STAVBA: KONGRESOVÉ CENTRUM PRAHA – PŘÍSTAVBA

DENÍK: STAVEBNÍ DENÍK

WhatsApp Image 202...58.01.jpg

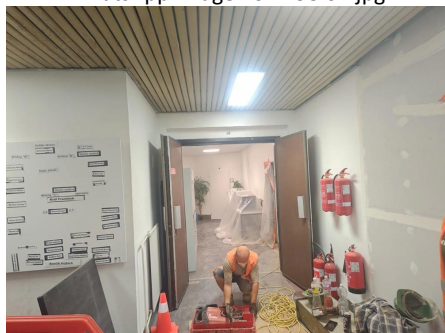
Zhotoviteli neprovádí práce v prostoru DUN dle domluveného postupu bezprašně mimo prostor stavby. Zhotovitel je na tuto skutečnost denně upozorňován, avšak bez odezvy. Opětovně vyzýváme zhotovitele pro zajištění bezprašnosti v prostoru DUN mimo prostor stavby! V této části objektu se nachází veškeré centra všech výpočetních mikroelektronik a řízení objektu jenž jsou extrémně náchylné na prašnost.

Totožně je prostor náchylný na zatečení.

Při denní prohlídkách opětovně upozorňujeme, že zde nejsou žádná opatření zhotovitele proti zatečení vody mimo prostor vyhrazený stavbě!

Věžový jeřáb.jpg

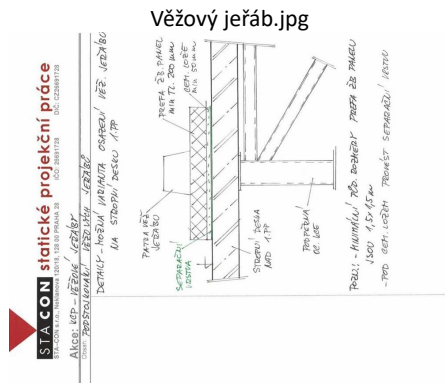
Při dnešní montáži věžového jeřábu č. 2 bylo v průběhu prací zjištěno, že se na roznašecích silničních panelech v úrovni 1.NP objevili drobné trhliny. Po telefonické konzultaci se statikem byly práce pro jistotu zastaveny a bylo provedeno následující vyhodnocení:

- 1) zhotovitel pozastavil práce na VJ a část VJ 2 demontuje.
- 2) zhotovitel rozebere roznášecí panely, které jsou nyní osazeny na šterkovém loži a osadí je do betonu, dle požadavku statika (viz příloha)
- 3) dále p. Morks na základě pondělní kontroly zaslal email s doporučením ohledně fixace ŽB panelů na úrovni základové desky - tyto opatření zhotovitel nyní provede.
- 4) Před montáží byla provedena opět kontrola stojek v suterénu, kde v příloze zasíláme protokol.
- 5) před opětovným zahájením prací vyzve GD TDI ke kontrole opatření od STACON a ke kontrole podkladu pro VJ.
